Министерство путей сообщения СССР  
ГИПРОТРАНССИГНАЛСВЯЗЬ  
Шифр ЭЦМ ЭЦБ № 1247/1259 Составил В.Р.Дмитриев  
**УКАЗАНИЯ**

по проектированию устройств автоматики, телемеханики и связи  
на железнодорожном транспорте

О защите схем замыкания  
маршрутов приема в  
устройствах электрической  
централизации /взамен  
указания № 1247/1210 в связи  
с изменениями положений п. I/

Рис.1

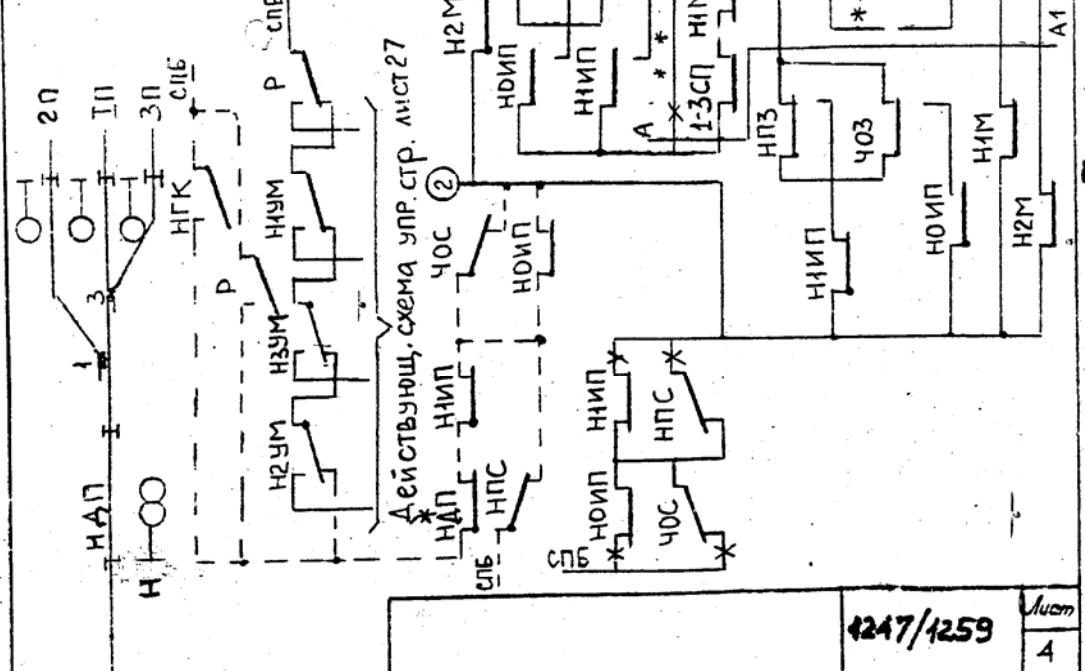
Для защиты от преждевременного размыкания маршрута приема при подпитке в воздушных линейных проводах реле ИП в схеме групповых

маршрутных реле последовательно с контактом реле НПП /ЧПП/ включается контакт путевого реле рельсовой цепи НДП /ЧДП/, расположенной за входным светофором /см.рис.1/.

На станциях, находящихся на диспетчерском управлении, последовательно с контактом путевого реле НДП /ЧДП/ дополнительно подключаются контакты реле УМ из схемы накопления маршрута отправления враждебного устанавливаемому маршруту приема, осуществляющие полное его замыкание.

Для путевого развития с одним стрелочно-путевым участком, примыкающим к главному пути и участку НДП схему реле 1М и 2М следует выполнить по рис.1 /изменение \*\*/.

4. Настоящее указание выпускается взамен указания I247/I210: в рис.1 этого указания изменения касаются включения в цепь реле 2М фронтового контакта реле I-3 СП;

\* При подачке реле ИП после проследования поезда за светофором за выездной сигнал на отпадание сигнального реле контактом реле НАП обеспечивается выключение реле 1М и 2М  
\*\* Изменения по п.1б указаны

ТР-43 лист 24

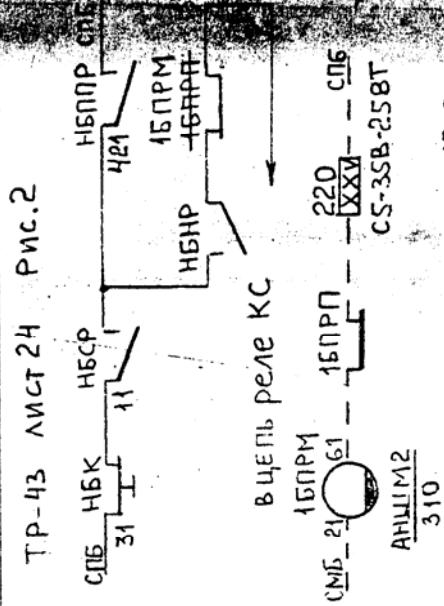
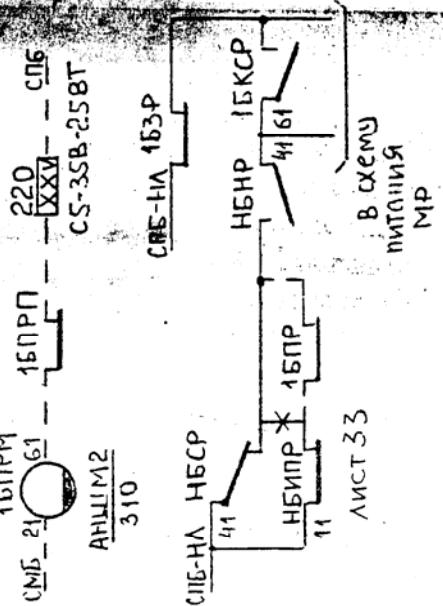
Для защиты схем замыкания при подпитке в воздушных линейных проводах реле ИП в ЭЦ с контрольно-секционными и маршрутными реле, выключаемыми со вступлением поезда на участок приближения /решения ТР-43 и др.аналогичные/, в цепи питания реле МР следует включить последовательно с контактом реле известителя приближения контакт путевого реле рельсовой цепи, расположенной за входным светофором, а в цепи реле КС контакт путевого реле этой рельсовой цепи заменить на контакт его медленнодействующего повторителя /см.рис.2/.

для рис.2 - в цепи реле КС ошибочно включенный тыловой контакт НБНР заменяется на фронтовой;

в цепь реле КС

в схему  
питания  
МР

Рис. 3

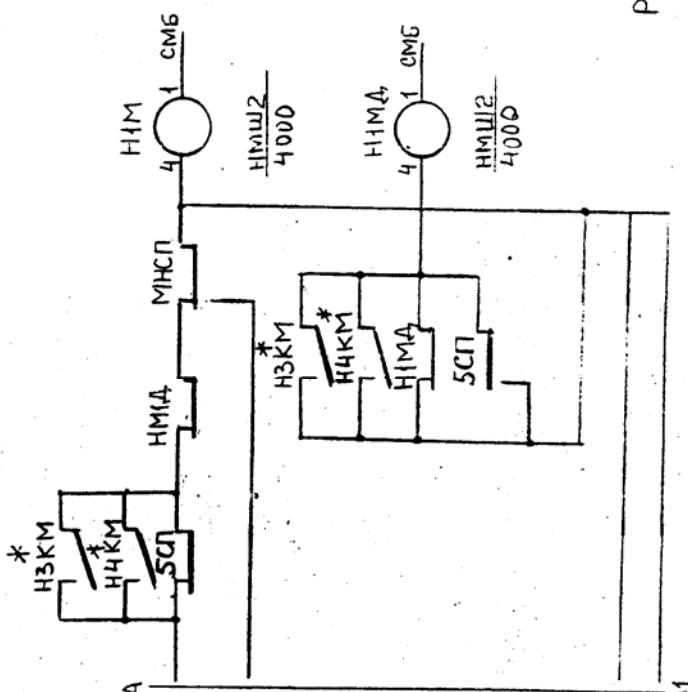
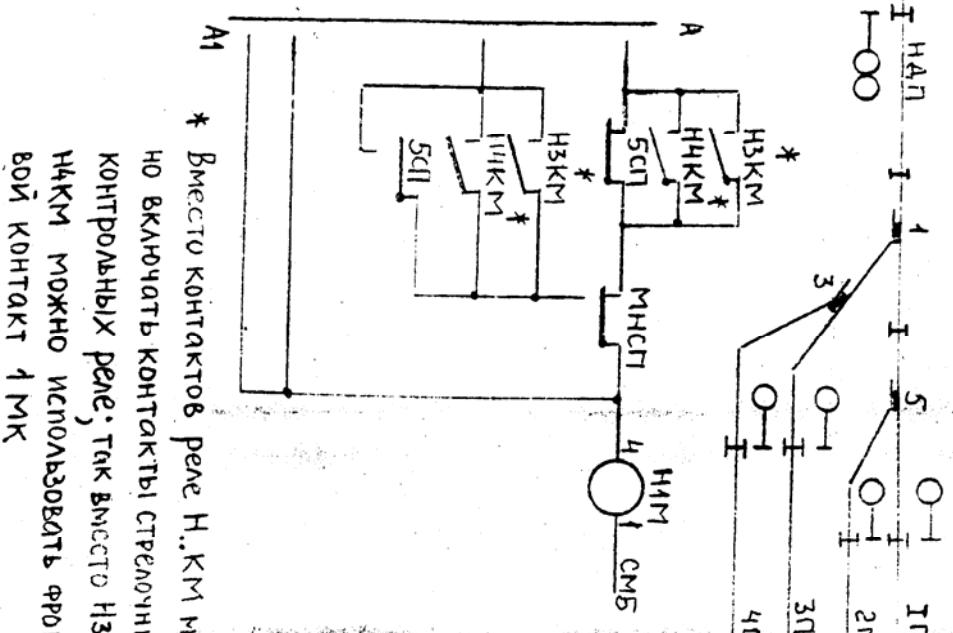
На рис.3 приведен пример для станций, у которых примыкающий

к главному пути стрелочно-путевой участок не является первым по ходу поезда.

Дополнительное маршрутное реле ИМД может не устанавливаться на станциях, на которых в редких случаях может иметь место совпадение проследования за входной светофор поезда меньшей длины, чем расстояние от входного светофора до изолирующего стыка, контролируемого дополнительно стрелочно-путевого участка, и вступления в этот момент второго поезда на участок приближения.

для рис.3 - общие контакты 5СП, ЗПК ИМК и тыловой контакт I-3 МСП должны быть обязаны.

\* Вместо контактов в реле Н...КМ можно включать контакты стрелочных контролльных реле; так вместо НЗКМ, НЧКМ можно использовать фронтовой контакт 1МК

РИС 4

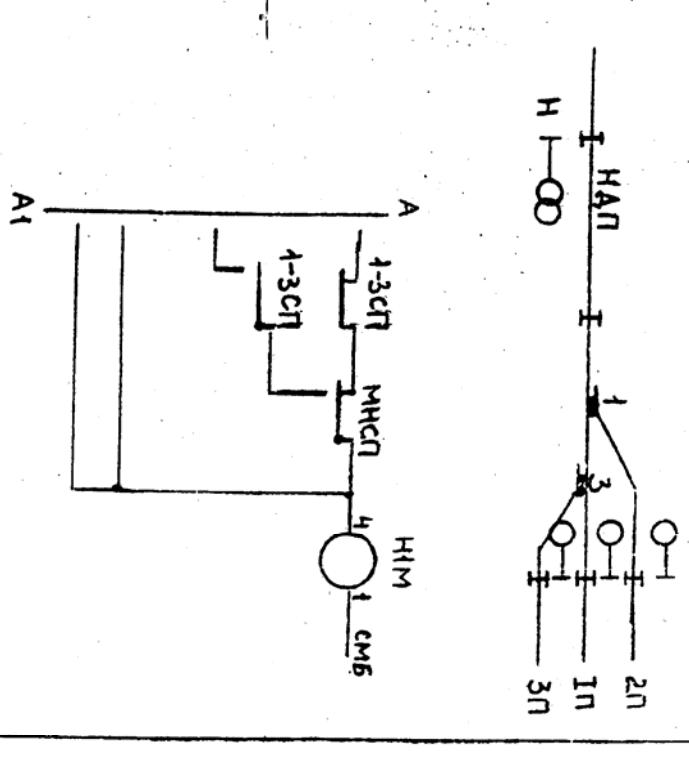
При отказе от установки реле ИМД тыловой контакт путевого реле контролируемого участка /вместе с шунтирующими его контактами реле Н...КМ или ПК, МК по рис. 3 / должен быть введен в цепь возбуждения первого маршрутного реле последовательно с тыловым контактом реле МНСЦ, а фронтовой контакт /вместе с шунтирующими его контактами Н...КМ или ПК, МК по рис. 3 / сохранить в цепи возбуждения второго маршрутного реле /см. рис.4/.

\* Вместо контактов реле Н..КМ можно включать контакты стрелочных контрольных реле; так вместо Н3КМ Н1КМ можно использовать фронтовой контакт 1МК
